Mémoire en réponse au procès-verbal  
de synthèse

Projet Éolien de Champguyon

Novembre 2022

Figure 4: Carte issue de la page 100 de l'étude d'impact illustrant la distance du projet vis-à-vis des couloirs de migration

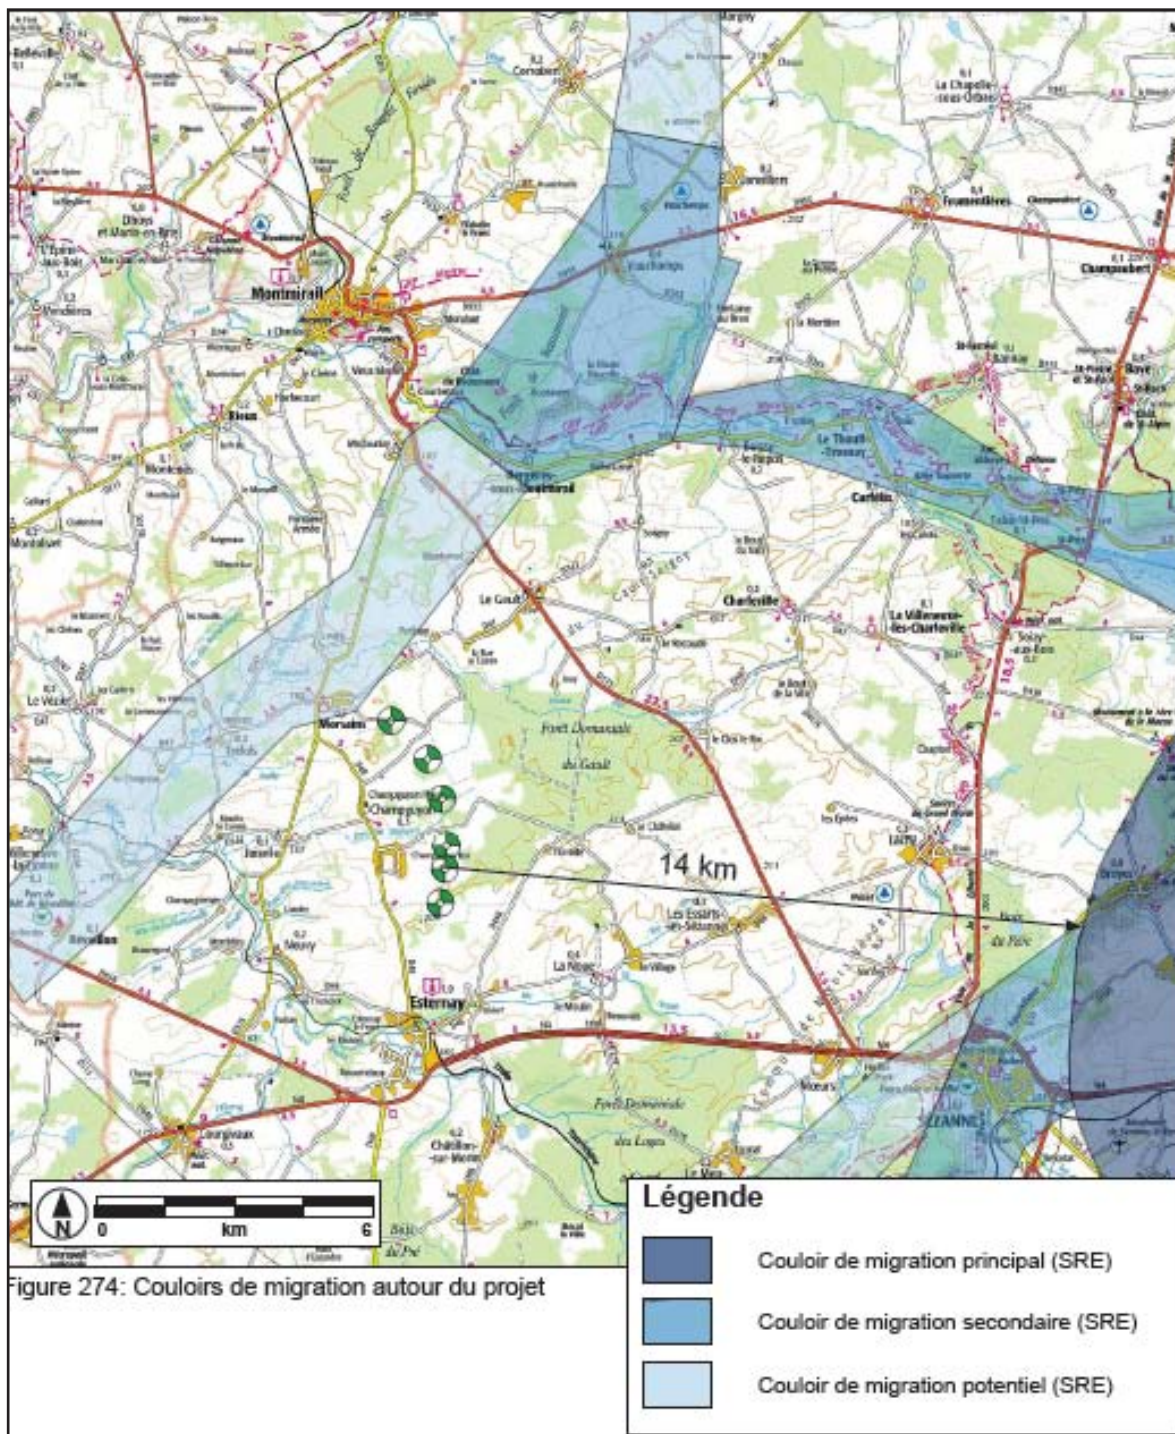
«Ces flux restent faibles ce qui nous pousse à juger, une nouvelle fois, qu'aucun couloir migratoire principal ou secondaire n'est mis en évidence au niveau de l'aire d'étude à la suite des différents passages complémentaires effectués en 2020. Ce constat conforte non seulement les données bibliographiques régionales, mais aussi les conclusions formulées après les passages de 2016.»

**Il existe sans aucun doute comme partout des mouvements migratoires au-dessus du site, notamment sur la partie Nord du site. Par contre, ces mouvements ne sont pas de l'ordre à former un couloir de migration d'intérêt particulier et ne forment donc pas d'enjeu notable comparé à d'autres endroits.**

Ce contexte migratoire faible permet l'implantation du projet tel quel, soit « en perpendiculaire aux sens de migration » comme le critiquent certaines contributions. La distance accrue entre les éoliennes d'entre 500 m et 1.145 m réduit encore fortement le risque d'effet de barrière pour les passage migratoire résiduels.

Figure 6: Extrait de la page 218 de l'étude d'impact illustrant l'activité d'espèces particulière en fonction de la distance aux lisières. En vert la position d'EOL3 de Champguyon vis-à-vis du bosquet

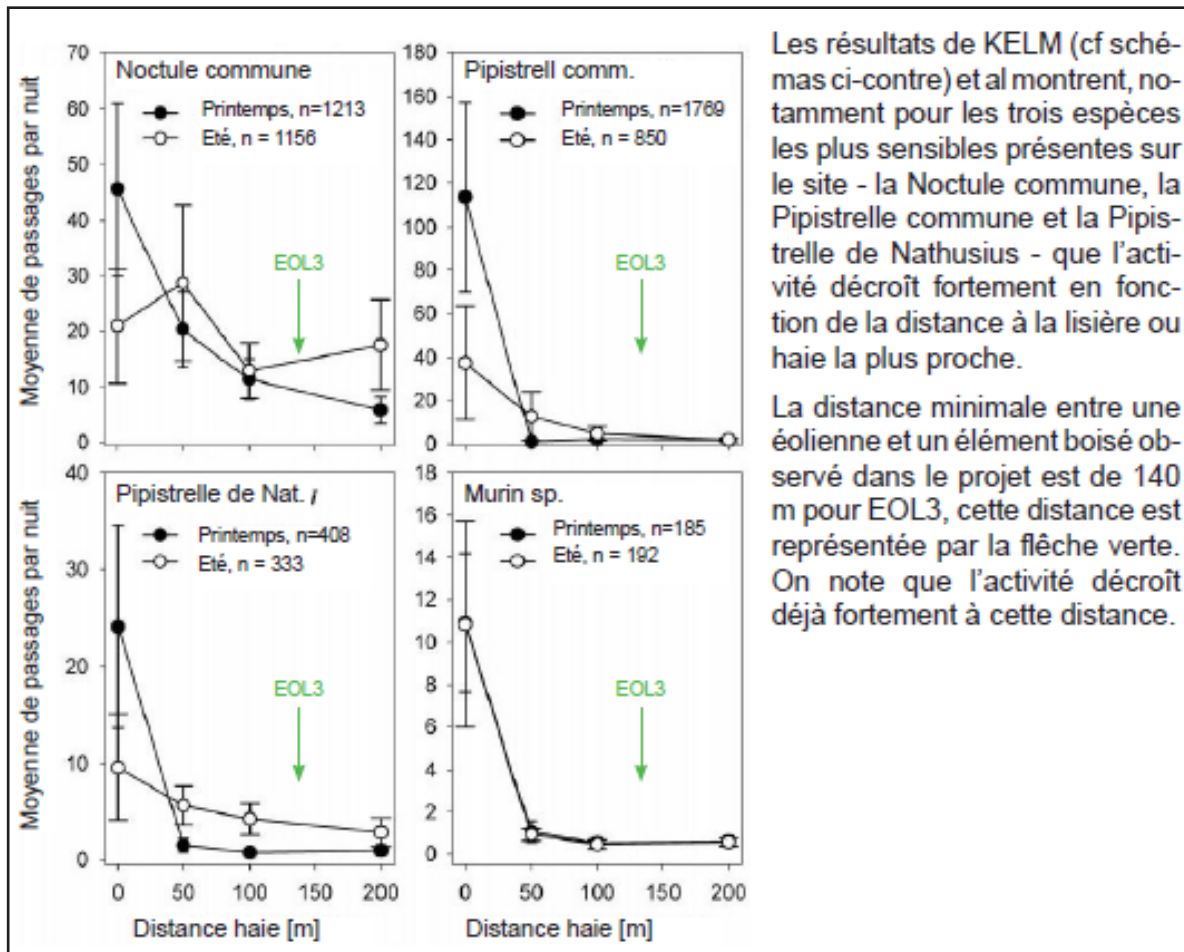
De plus, il est important qu'il n'existe aucune disposition légale obligeant un porteur de projet éolien de garder une distance minimale entre une éolienne et la lisière d'une forêt, d'un bosquet où d'une haie. Les distances choisies dépendent de beaucoup de critères d'implantation, mais prennent évidemment en compte les études écologiques réalisées sur le site et les enjeux qui en découlent.

La distance aux boisements et les impacts potentiels qui en découlent pour les chauve-souris a été traité de manière exhaustive sur la page 216 de l'étude d'impact. Y sont cités des études scientifiques sur l'activité spécifique en fonction de la distance aux boisements qui montrent qu'au-delà de 50 m l'attractivité d'une lisière décroît très fortement.

Les éoliennes sont sans exception placées dans des champs de grande culture qui n'offrent que des capacités de reproduction très limitées. La simple «proximité» à une lisière de 140 m pour EOL3 ne représente aucun indice pour une mise en danger des oiseaux qui se reproduisent dans les bosquets en question. Aucune étude scientifique permettant d'établir une telle thèse générique n'est connue par le porteur de projet à ce moment.

Figure 7: Exemple d'analyse des impacts pour en fonction de la garde au sol (p. 210 de l'étude d'impact)

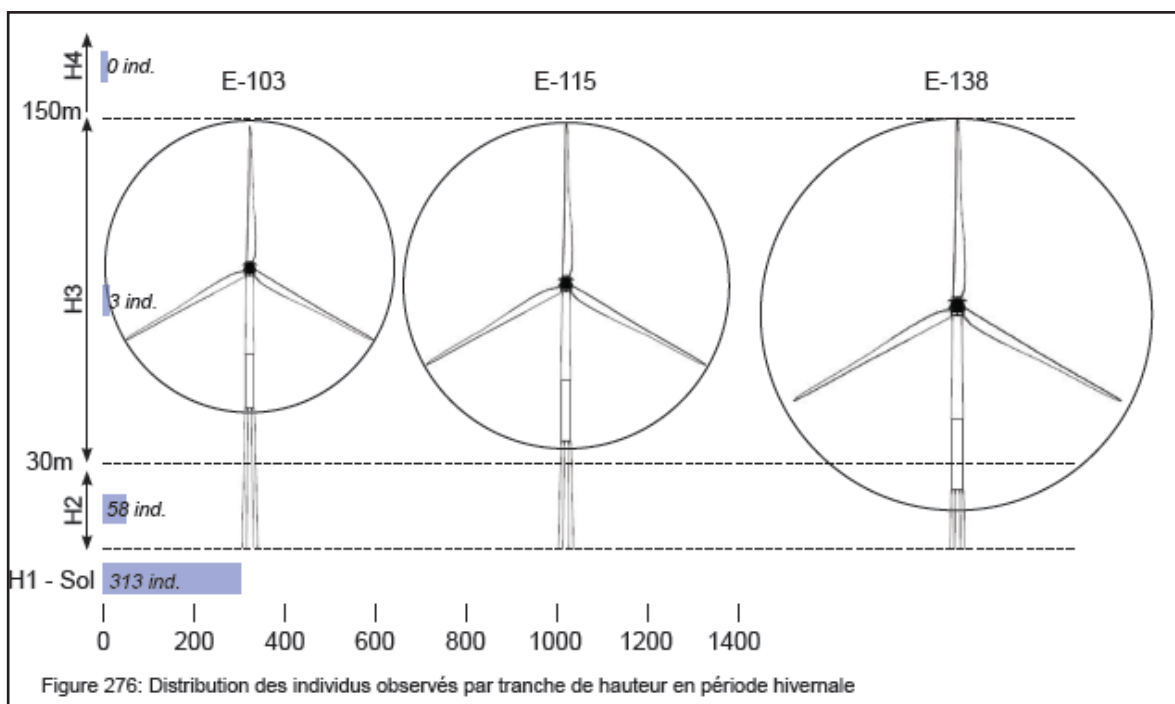
L'observation E96 évoque la question suivante :

«Est-ce correct ici de laisser de côté la chauve-souris en liste rouge qu'est la fameuse pipistrelle de Nathusius dans cette conclusion»

Il existe, par exemple, une recommandation de la Société Française pour l'Etude et la Protection des Mammifères (SFPEM) ne pas installer d'éoliennes avec une garde au sol inférieure à 30 m. Bien que cette note soit fortement critiquable (cf. Annexe 2), il s'est avéré lors d'études complémentaires menées que dans le cas de Champguyon, un des types d'éoliennes proposés (E-138) pourrait engendrer des impacts plus élevés que les autres (pages 207, 209, 210 et 217 de l'étude d'impact). Néanmoins, l'étude d'impact conclut qu'après mise en place des mesures de réduction (notamment l'arrêt temporaire des éoliennes pour réduire l'impact sur les chauves-souris), les trois types d'éoliennes sont acceptables.

**Si par contre les services de l'état arrivent à une conclusion différente, il est possible de prescrire dans l'arrêté préfectoral d'autorisation une garde au sol minimale, excluant donc implicitement un des types d'éoliennes proposés.**
